## **ALLEGATO N. 2**

**Area compresa all'interno degli ambiti di urbanizzazione consolidata di cui alla L.R.V. 14/2017.**

**SECONDO IL P.R.G. : Sottozona C2 di Espansione P.S. N.5 Parco del Lusenzo, Sottoprogetto n.2 – Ghezzi.**

**PLANIMETRIA GENERALE**

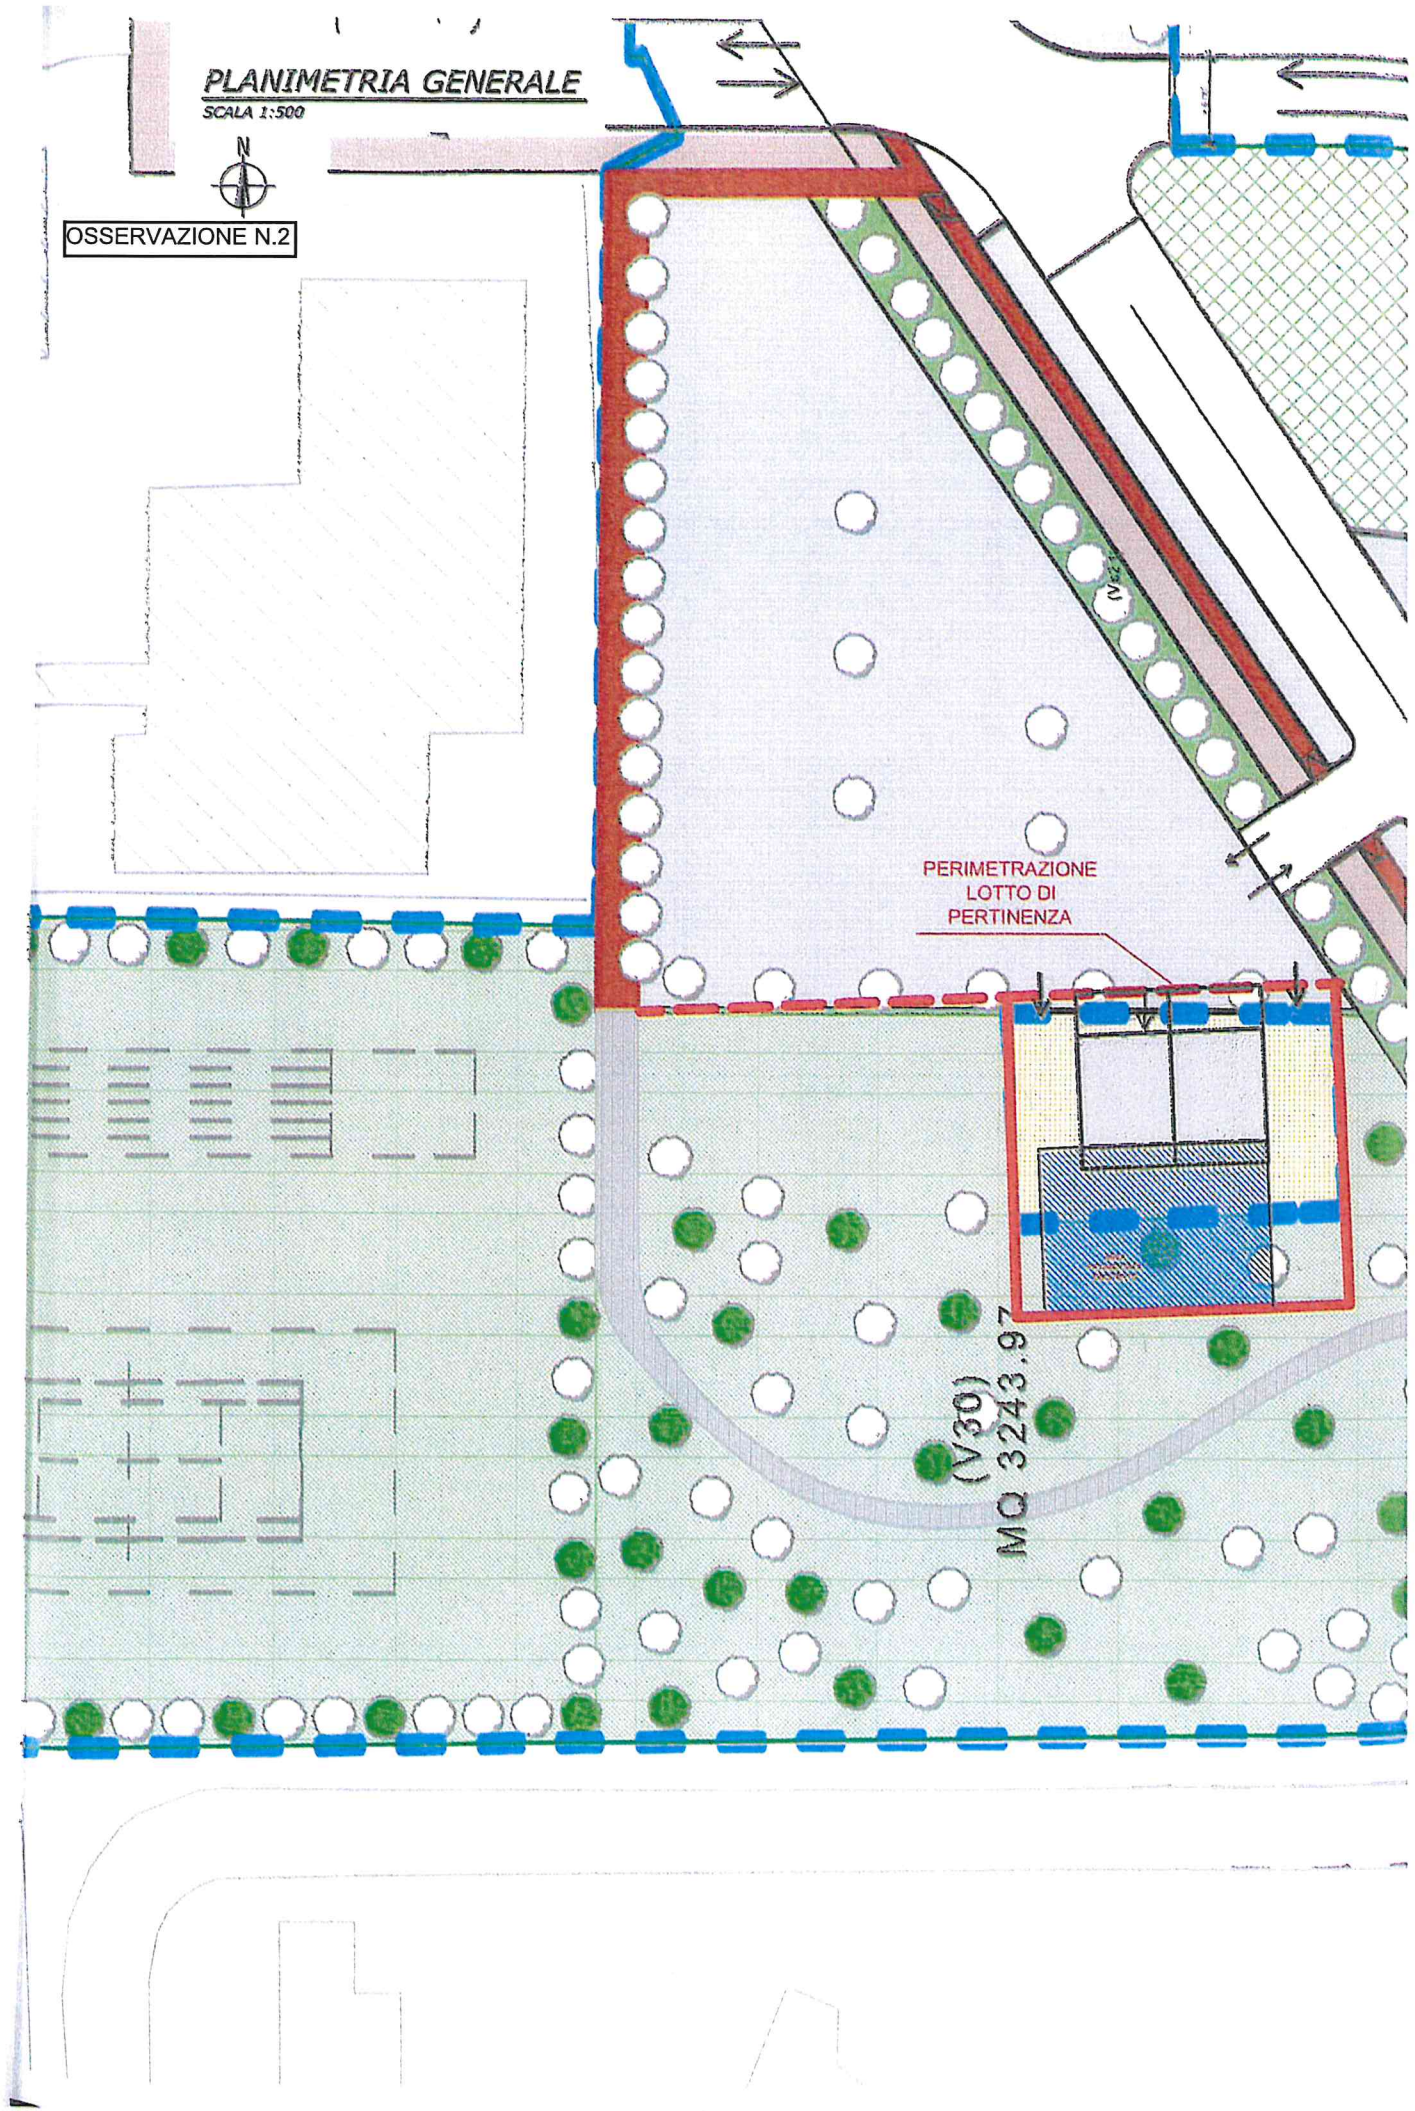
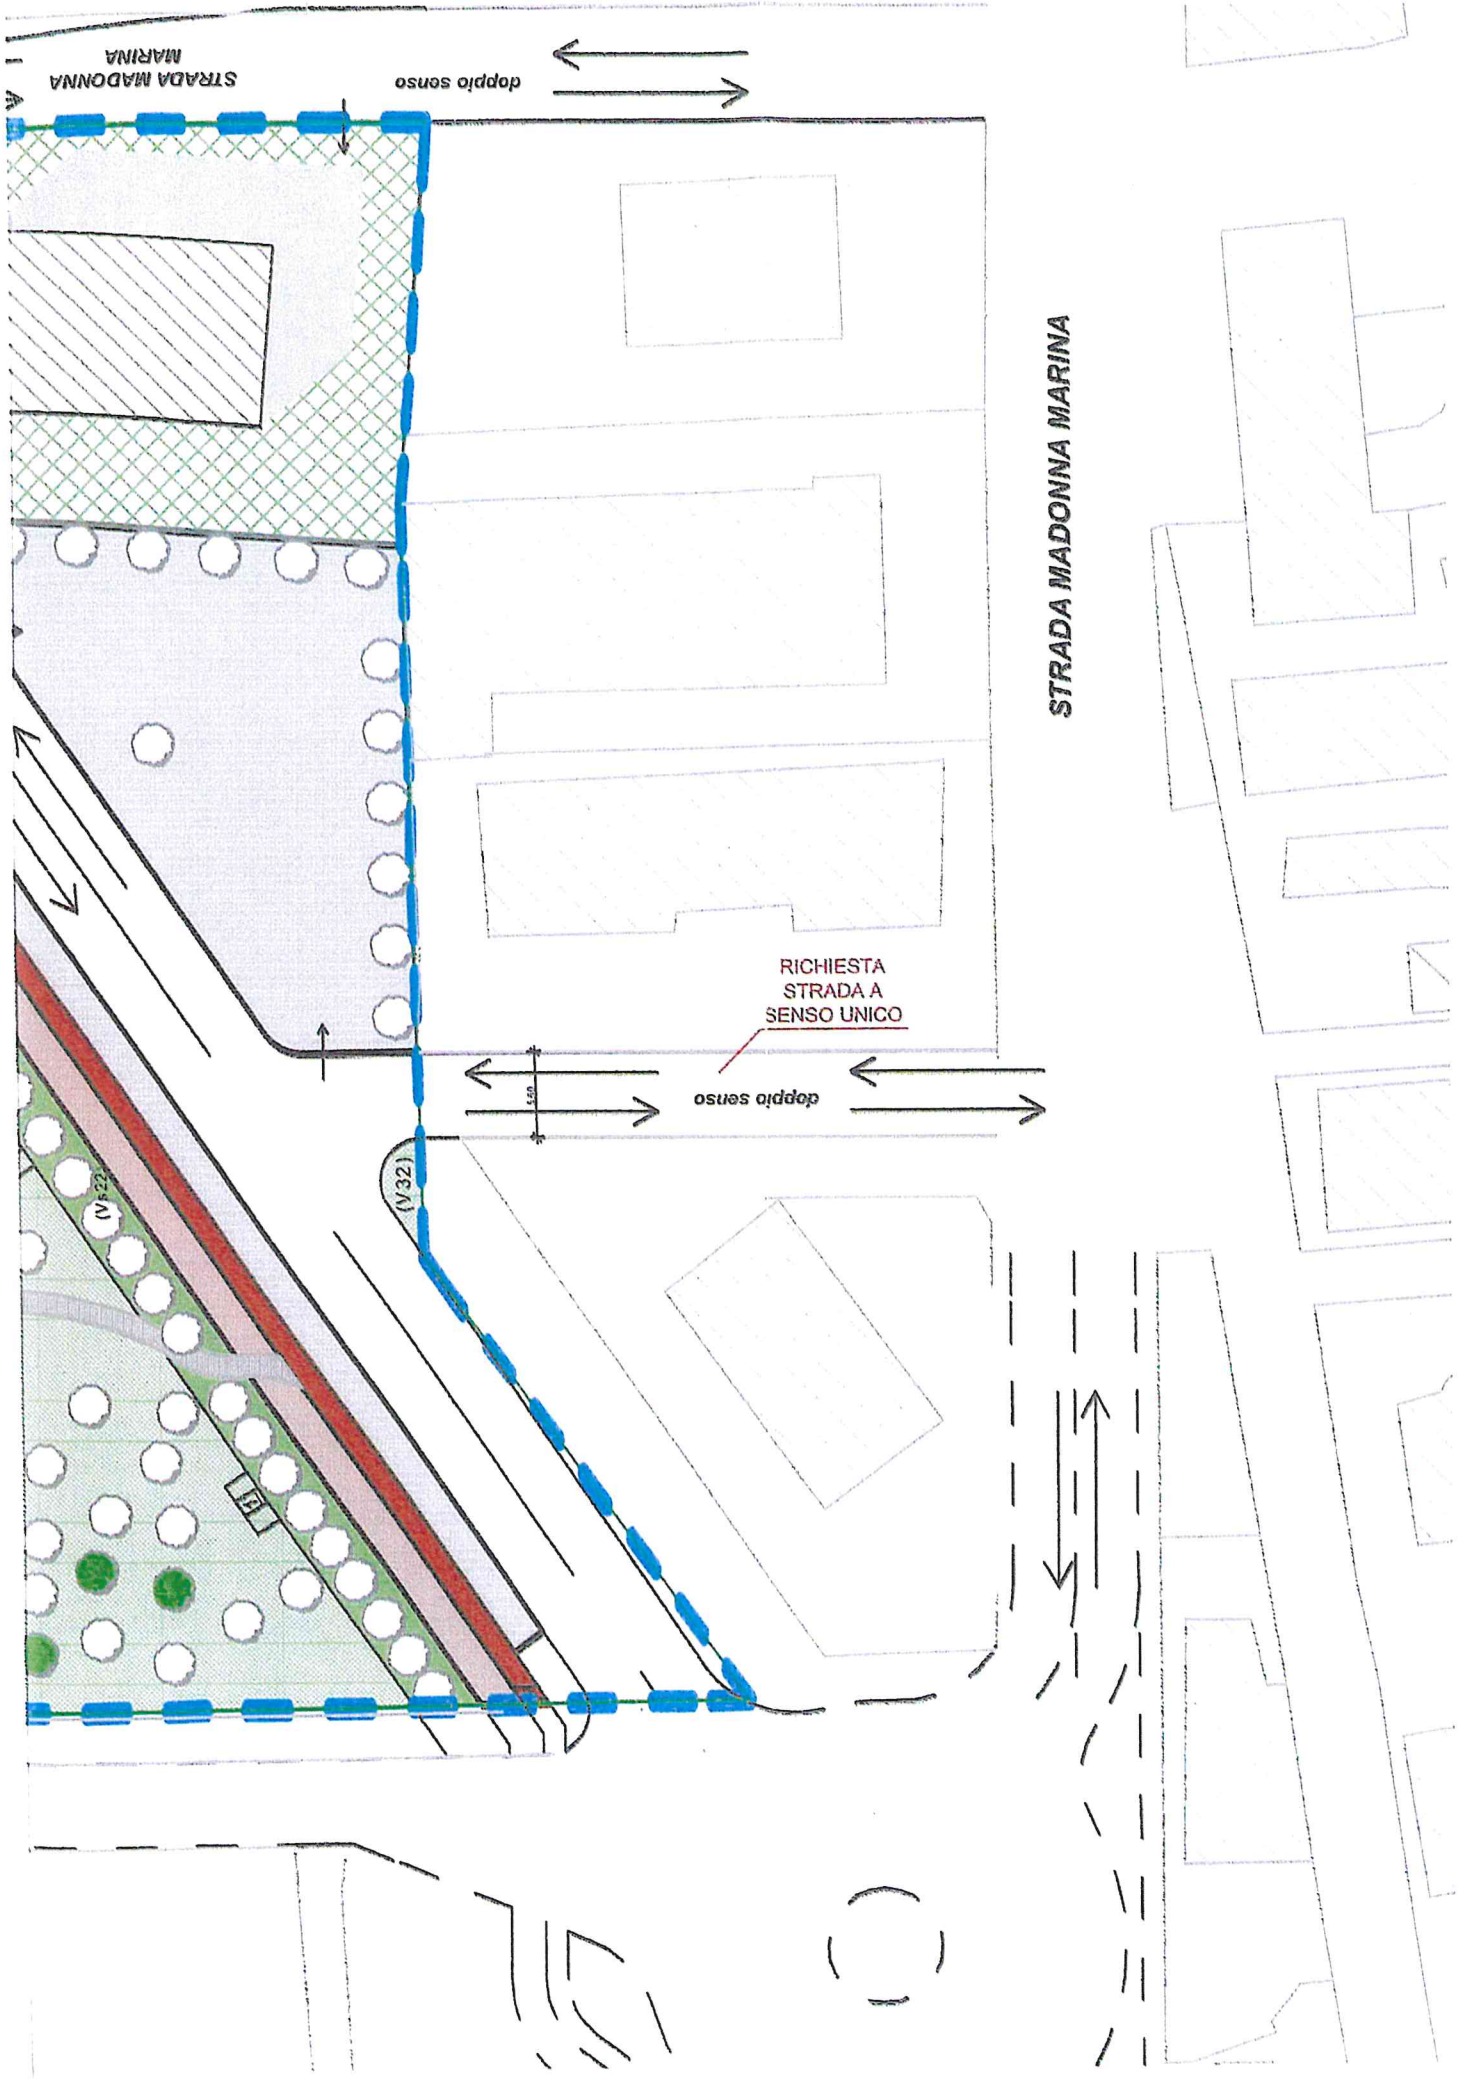
1. L'unità immobiliare ha accessi a sud perciò si chiede che gli ingressi, sia pedonali che carrai, siano previsti per unità immobiliare lateralmente all'edificio;
2. L'area pertinenziale attuale a sud è strettamente indispensabile per permettere la movimentazione di automezzi pertanto si chiede che detta area sia mantenuta ad uso privato;
3. L'area adibita a corte verso nord dell'edificio è stata, visionata la documentazione cartografica, posta all'interno della perimetrazione del P.U.A., pertanto si chiede che la stessa venga stralciata e mantenuta di pertinenza dell'abitazione nella sua totalità;
4. La strada privata di accesso al fabbricato negli elaborati di progetto risulta a doppio senso di marcia. Si chiede che tale strada sia prevista a senso unico e dotata di idoneo marciapiede quanto meno sul lato nord, il tutto per permettere l'uscita in sicurezza dei fabbricati esistenti.

Accoglibili (previa verifica della proprietà) i punti nn.1-2-3 in quanto evidenzia alcune apparenti lacune cartografiche, non accoglibile il punto n.4 perché in accoglimento dell'osservazione n.4 la viabilità rimarrà esterna al P.U.A..

OSSERVAZIONE N.4

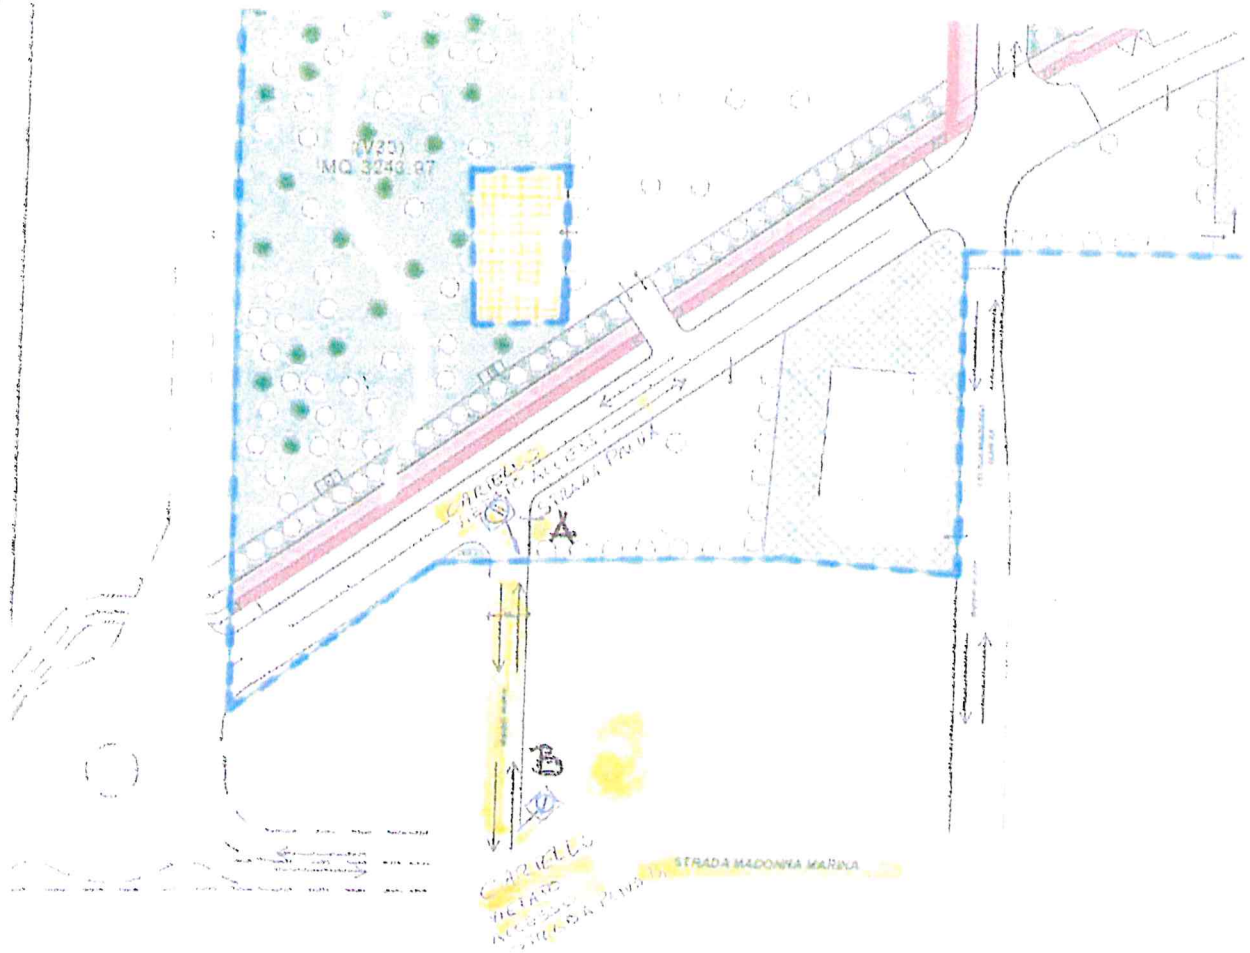
La scelta di collegare la strada utilizzata dai frontisti, attualmente a fondo cieco, a Strada Madonna Marina rendendola a doppio senso di marcia non appare accettabile in quanto la strada è di dimensioni ridotte con difficoltà di costruzione di un marciapiede. Tale scelta appare condivisibile solo posizionando due cartelli, nelle estremità della via, con indicato strada privata ad uso residenti., diversamente la strada dovrebbe rimanere chiusa come è attualmente.

Tale richiesta trova accoglimento sistemando la segnaletica ed armonizzandola con l'intero contesto in quanto trattasi di opere fuori ambito ma necessarie per l'innesto su Strada Madonna Marina dagli osservanti. La strada non darà accesso alla nuova strada di progetto e la manutenzione sarà a carico dei residenti.

ESTRATTO TAV. 030  
AMBITO N° 4

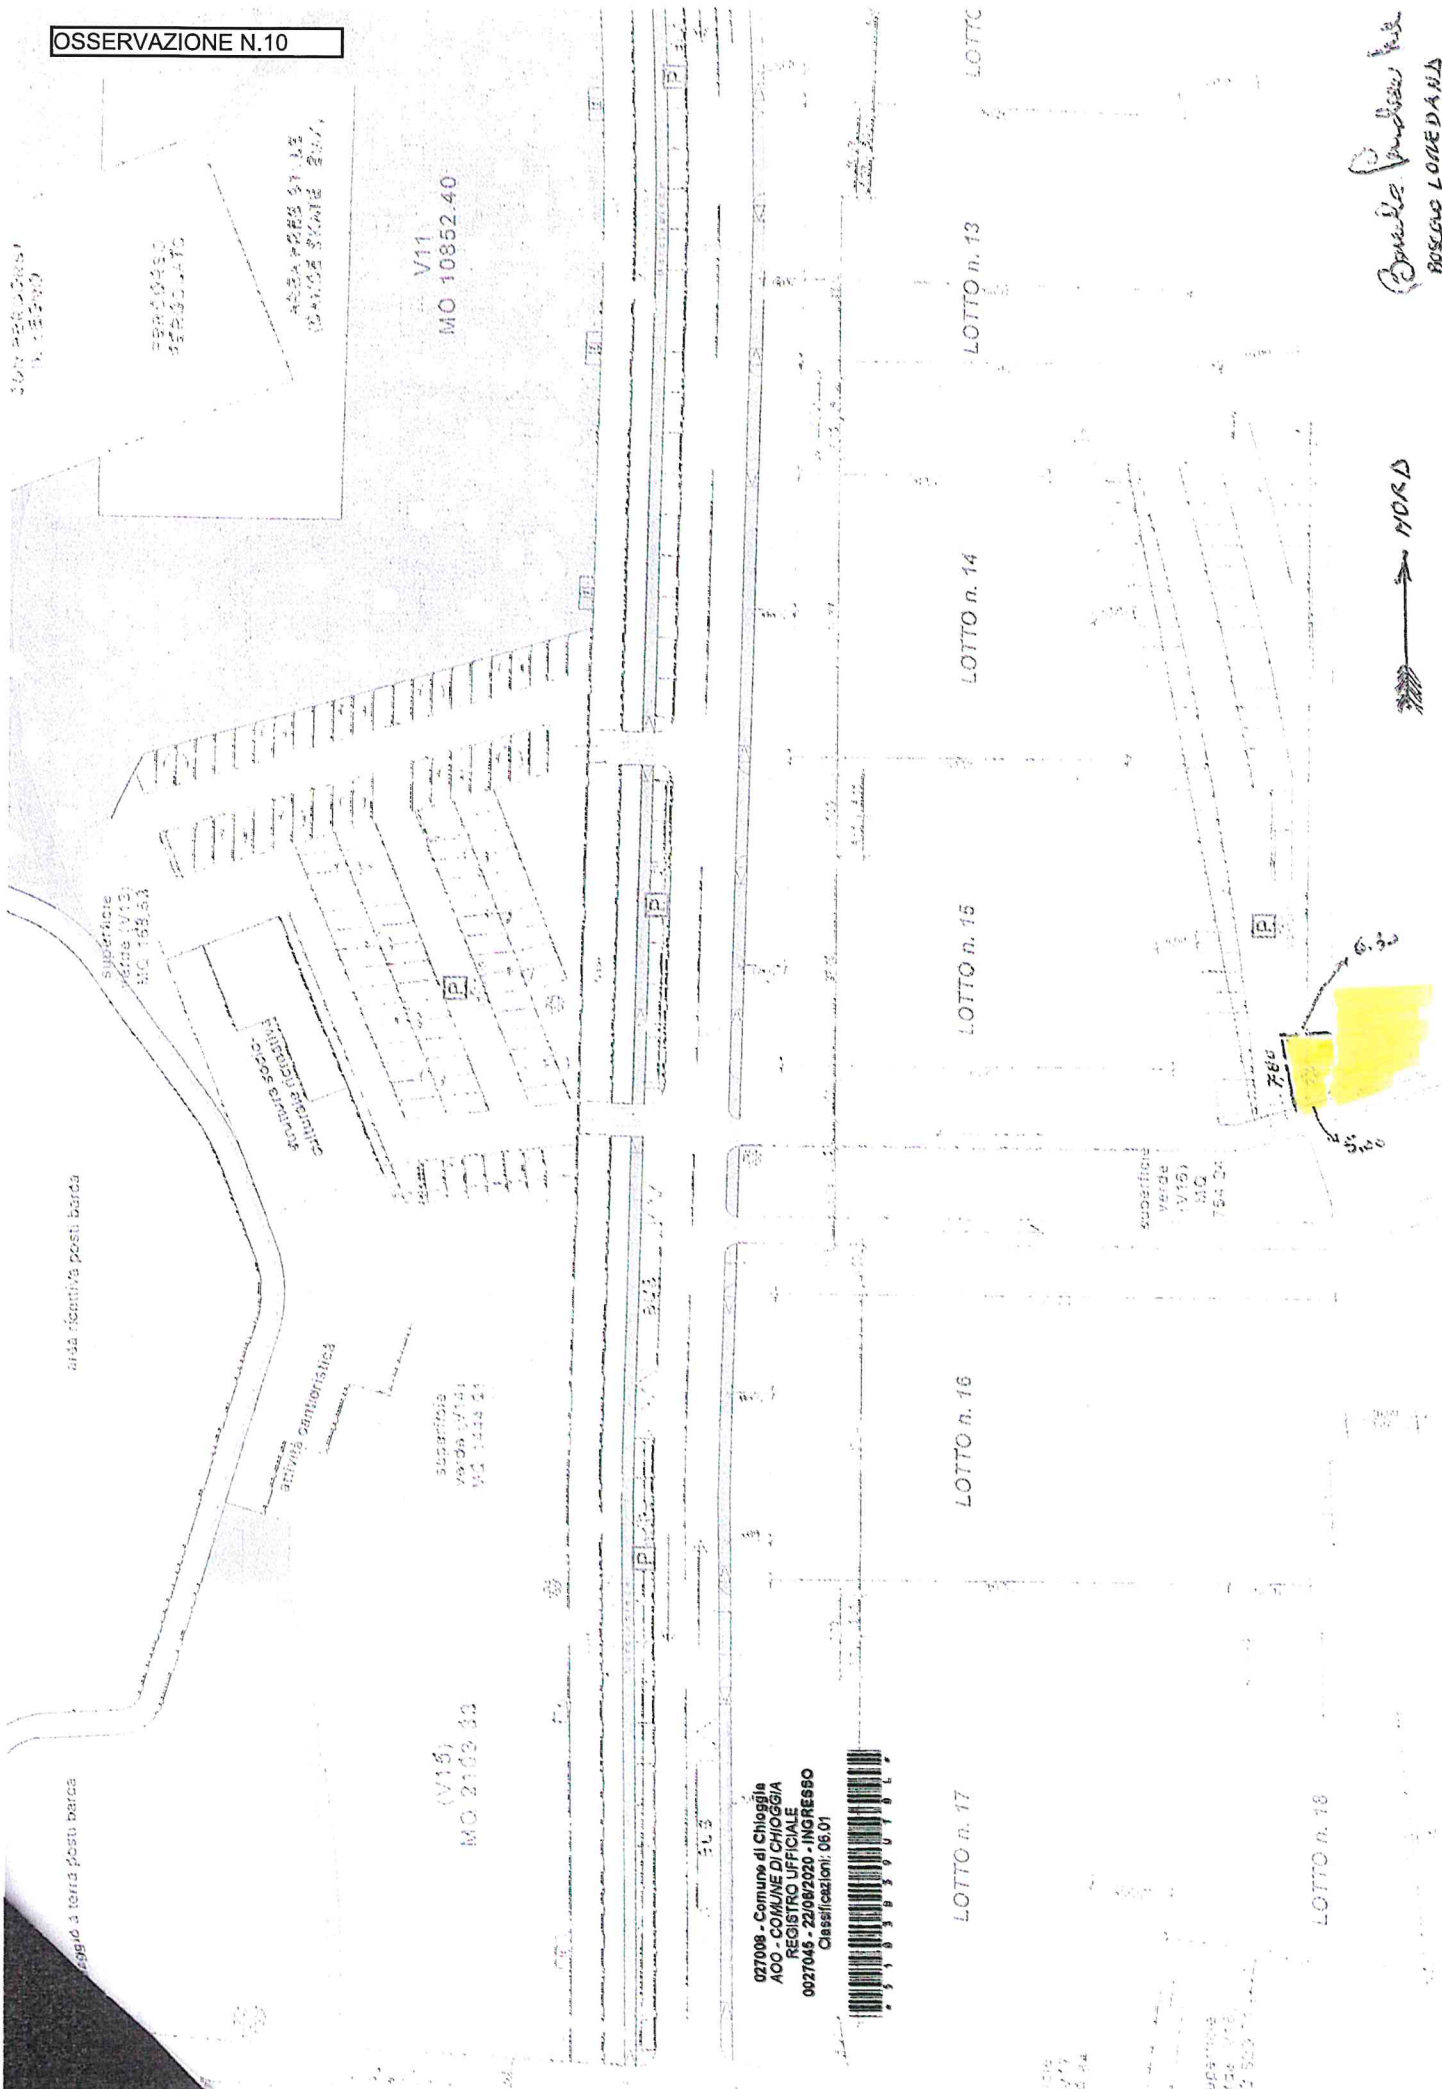
La viabilità di piano così come concepita appare servire solo gli insediamenti di piano e pertanto se non vi saranno collegamenti a nord verso Piazzale Europa, Batteria Penzo e città edificata si andranno a creare congestioni di traffico veicolare che paralizzaranno la mobilità della città. La procedura richiede un ulteriore progetto pubblico per definire l'accesso a nord che dovrà essere indicata e prevista nella relazione di progetto del p.p..

- a) il mantenimento dell'attuale boschetto nel lotto.26;
- b) di “regalare” finalmente alla città ed alla Strada Madonna Marina un'area verde attrezzata con giochi per bambini, panchine e tavoli, posta nel lotto.29.

Punto n.1: Accoglibile. Si prende atto che la proposta di viabilità è stata inserita nel Piano Triennale delle Opere Pubbliche approvato con D.C.C. n. 113 del 22/06/2021 e pertanto gli elaborati di P.P. verranno adeguati in tal senso;

Punto n.2: Tale richiesta non trova accoglimento. La progettazione ha seguito il disegno approvato con il P.R.G. (scheda n.5 – sottoprogetto n.2) con la concentrazione del verde in una vasta area lungo la laguna del Lusenzo.
